小田川 多自然川づくりの検討

岡山河川事務所

1-1. みお筋・瀬淵の設定 (1) 検討方針 (前回迄提示事項)

横断的な水面勾配の確認

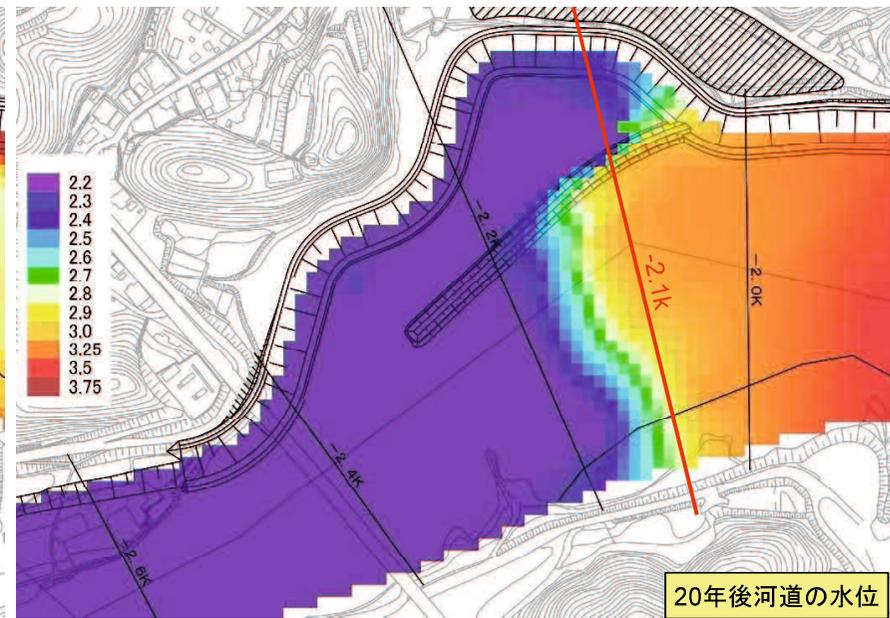
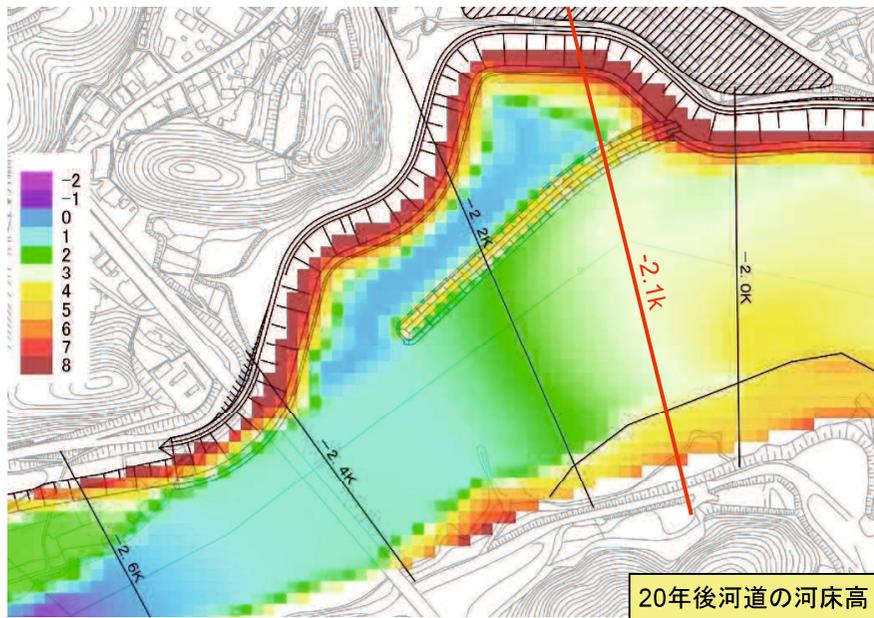
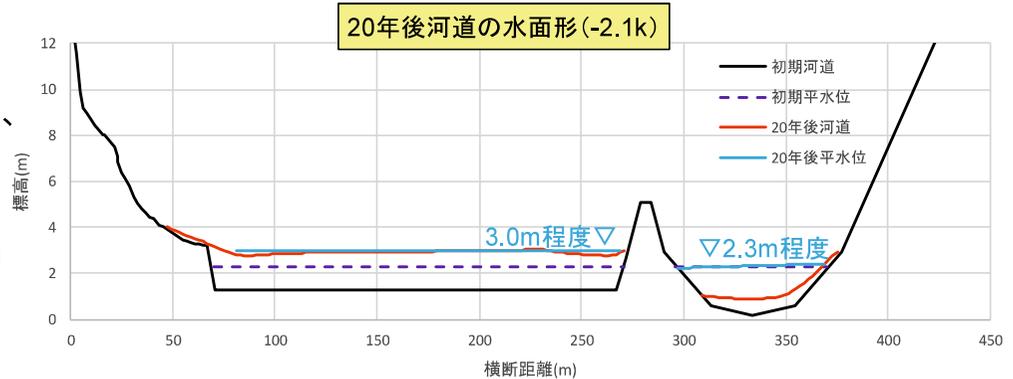
- 堆積が進行した時における池と本川との横断的な水面勾配の確認が必要。

- 20年後の河道状況において平水 $4.0\text{m}^3/\text{s}$ 流下時のアサザ池と河道の水位関係を整理した。
- 中堤を不透過とした場合の計算結果においては、70cm程度の水位差が生じる。
- 中堤が透過構造であれば、将来的にアサザ池内の循環は図れるが、中堤が目詰まり等で不透過になることも考えられるため、スリットを設けることとする。

スリットの設置、設置敷高について

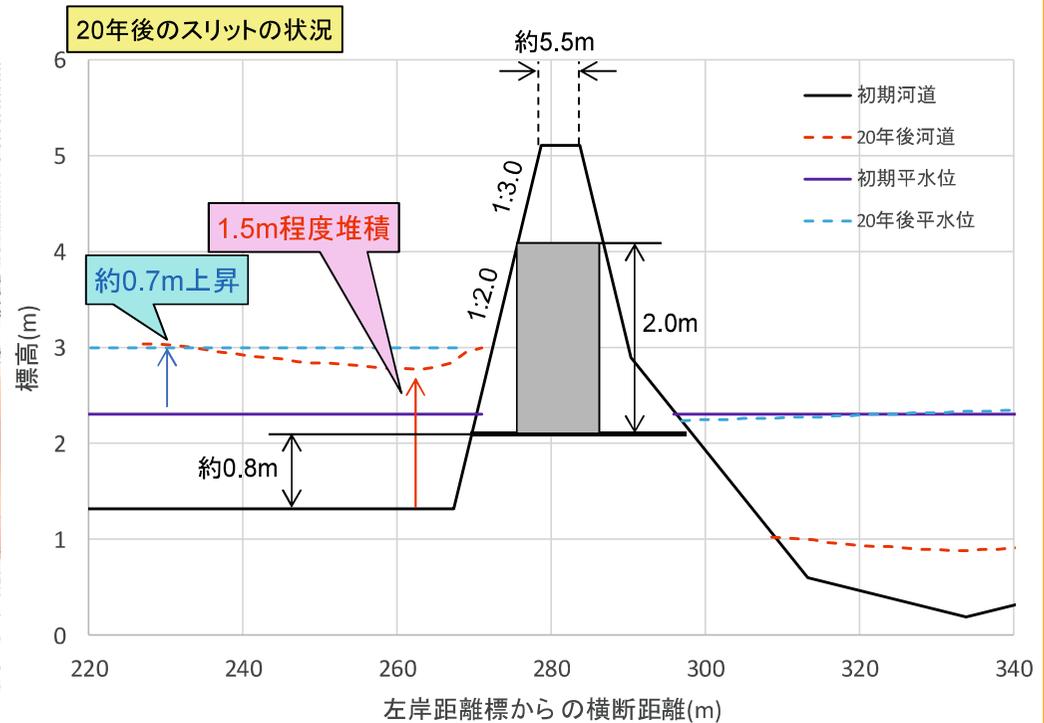
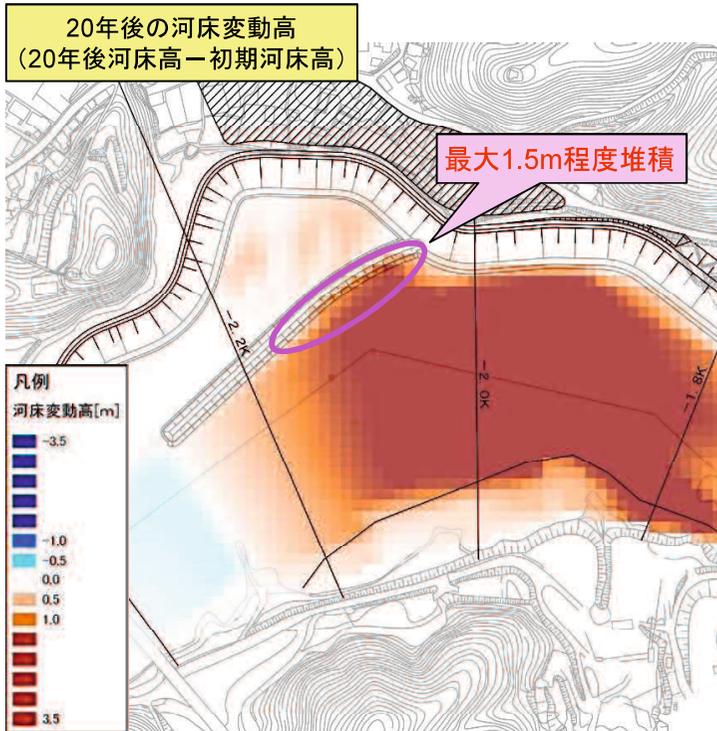
- スリットの敷高は平水面や将来の堆積を考慮して設定する。

- 長期的な河床変動の状況について精査した。
- 20年後の堆積については、中堤前面で1.5m程度の堆積が見られるが、それに伴い、水位も上昇する。
- これを考慮してスリットの敷高(2.1m)及び大きさ(幅1m×高さ2m)を設定する。
- なお、将来的な堆積に伴い、本流の流れがスリットに流入する可能性があるため、堆積の状況に応じて堰板等による対策を検討する。

集落の土地利用の確認

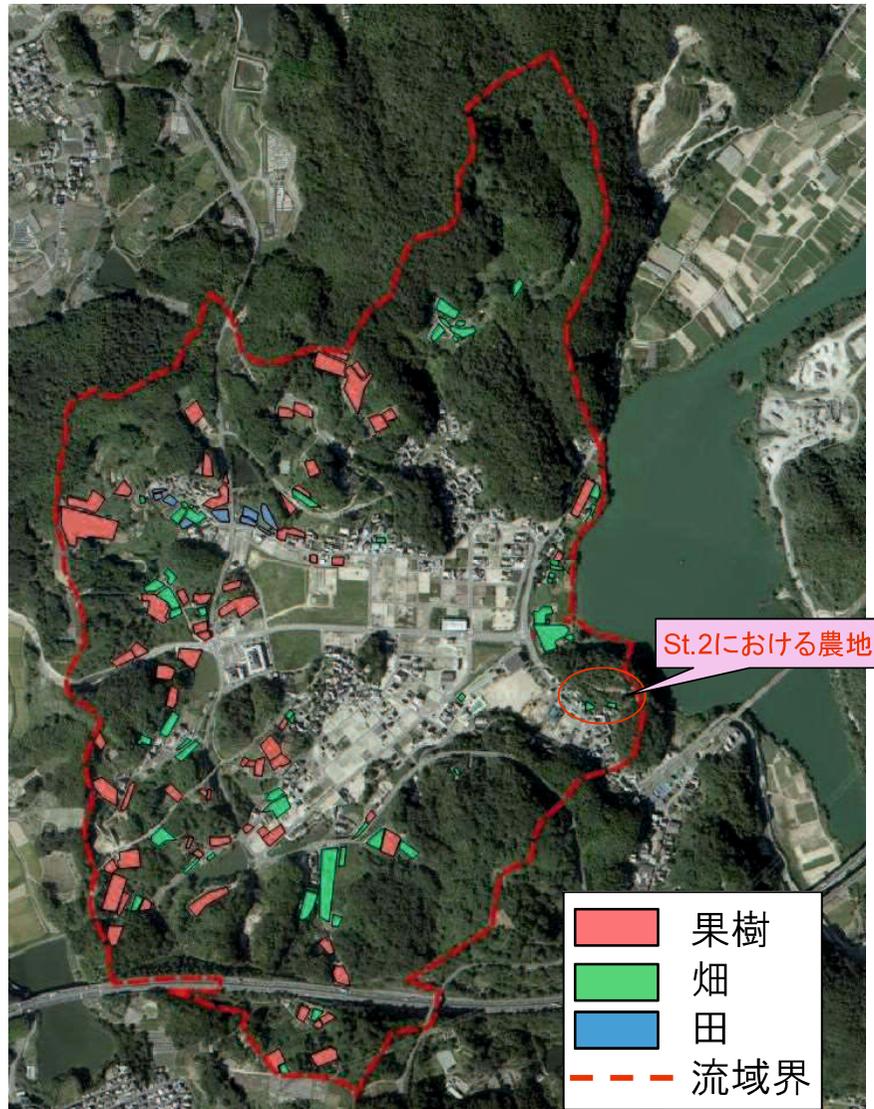
- 集落からの排水については、濃度だけでなく、水量や耕作地の有無の確認が必要。

- 集落の土地利用について、集水域を基に地目が農地(水田、畑、果樹)である箇所を整理した。
- 5.5%程度と全体としてごくわずかの農地からの排水が流入することになる。
- なお、出水時においては、池内も流水環境となるため背水の影響は少ないと考えられる。
- 平水時の流入についても前述した通り、池へ流入する水質としては著しく悪いことはなく、また、わずかに農地があるSt.2の流量が卓越している。

生育地整備の候補箇所における河床変動状況

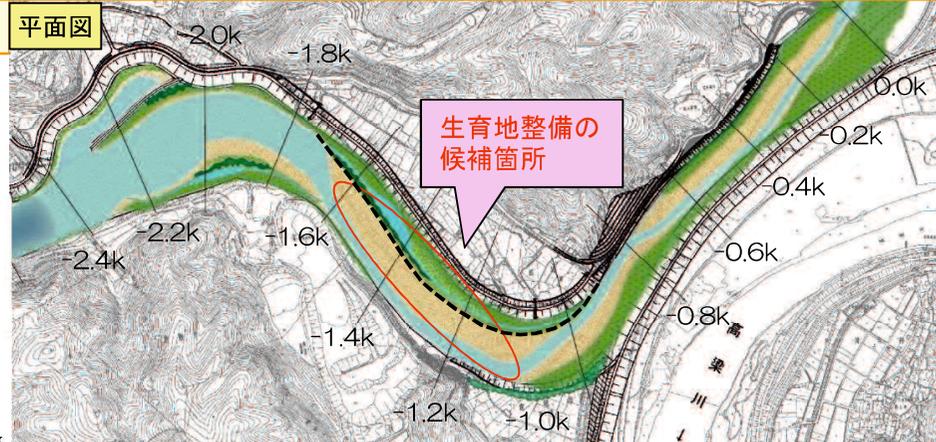
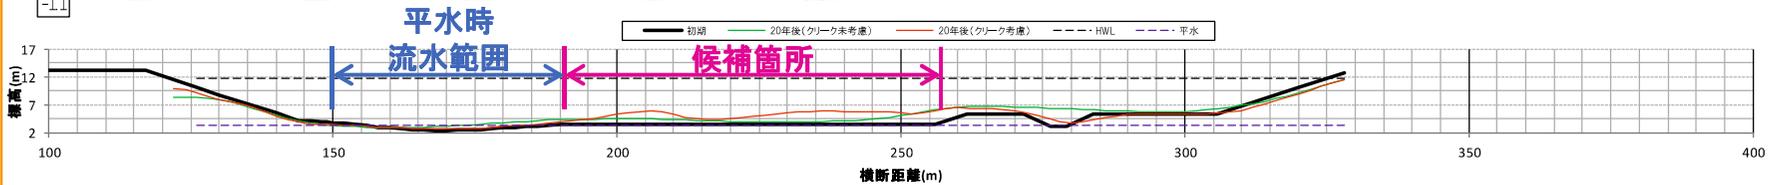
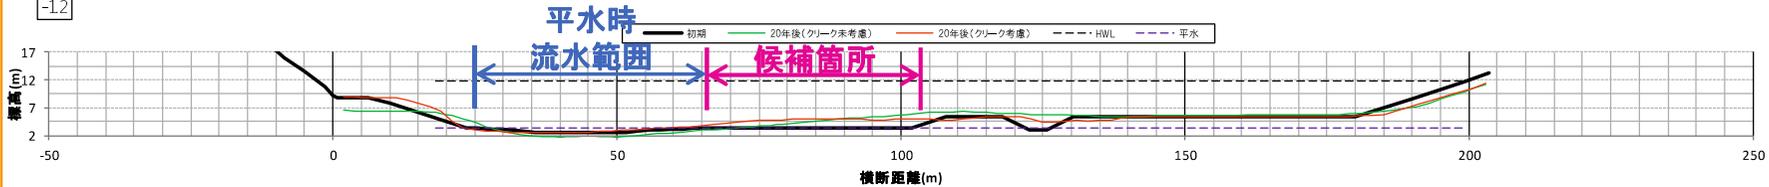
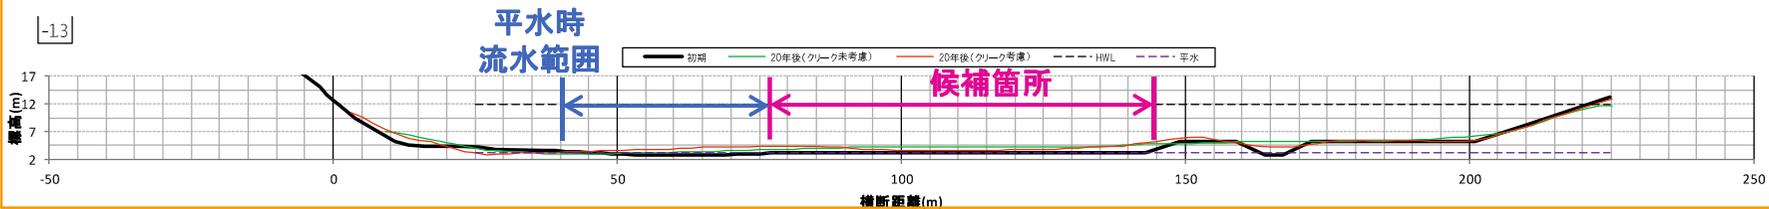
- 横断形状から変動後の状況を確認し、持続可能か確認が必要。
- 維持管理費削減のために、水制により水をよせるなど、流況のコントロールについても検討が必要。

- 1.4k~-1.1kの区間では、河床変動量が大きく、初期の地形は維持できない。

施設の整備方針

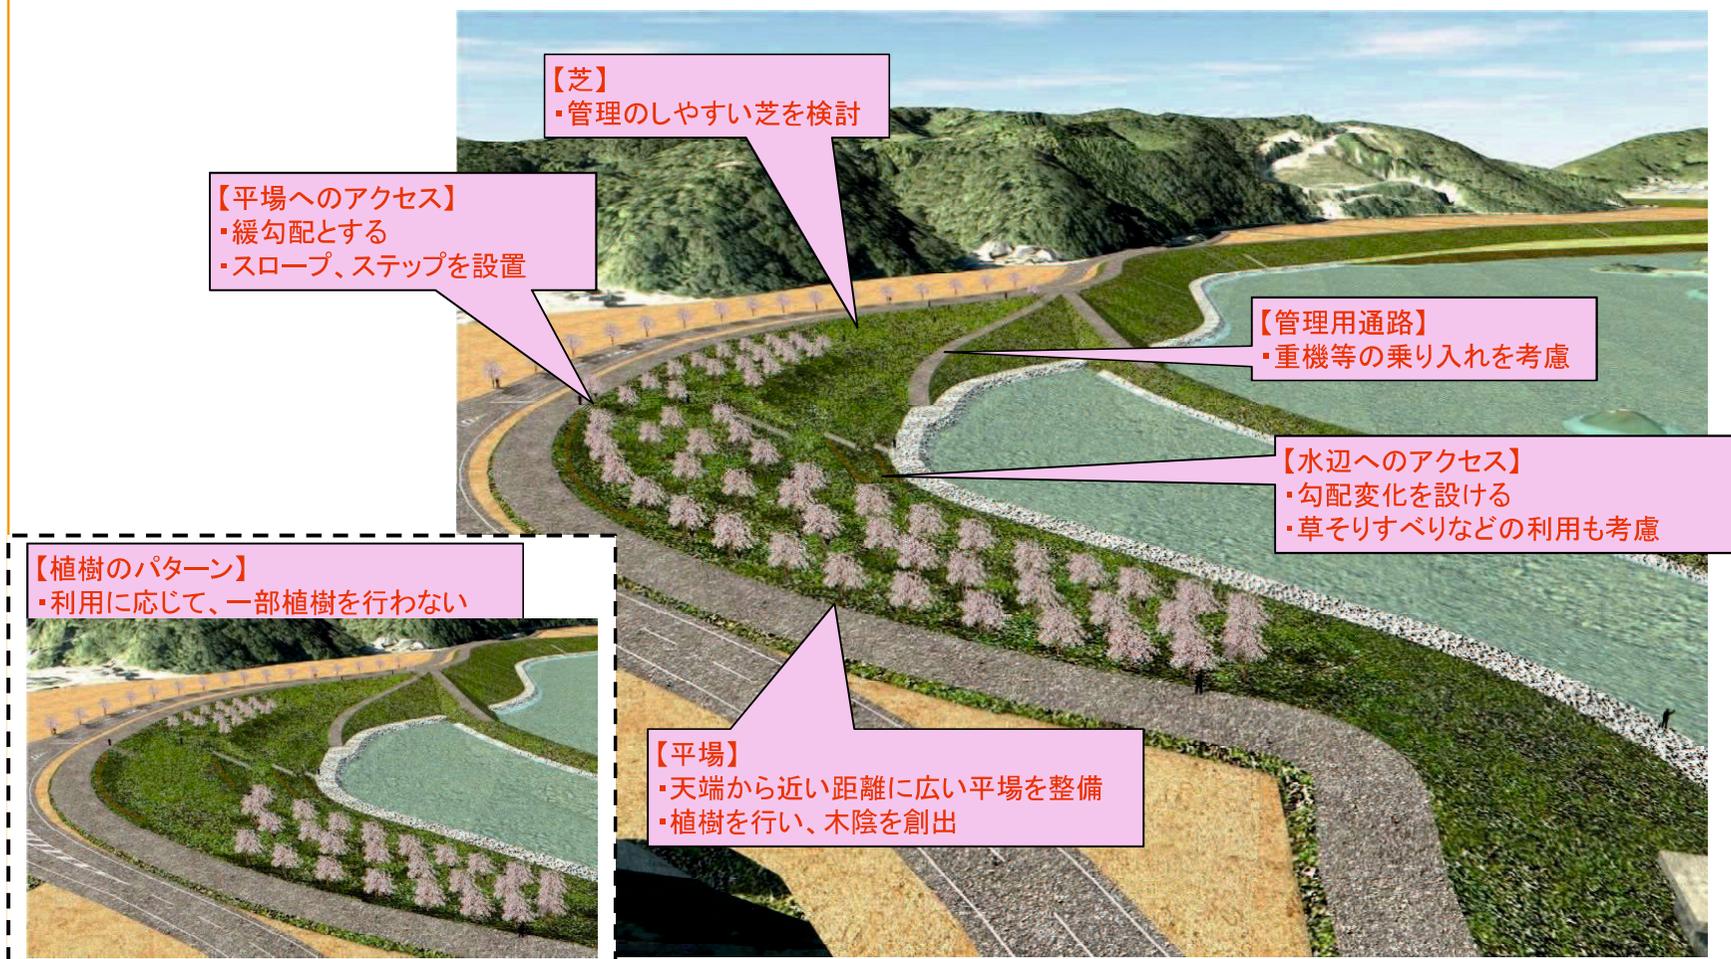
決定したい事項	前回指摘事項	対応方針	結果
① 施設の構造や配置	重機が侵入できる坂路を何か所か設ける	・参考事例等も踏まえて、整備内容を設定する。	P.56～57
	芝生の手入れも念頭に入れる

- 山など周辺の地形構成を反映して周囲の景観と調和を図る。
- 天端から水面までの距離が遠いため(50m程度)、憩いの場等の利用を想定して、天端に近い距離に広い平場を設ける。
- 平場には植樹を行い、木陰を創出し、アクセスしやすいように緩勾配、ステップ、スロープを設置する。
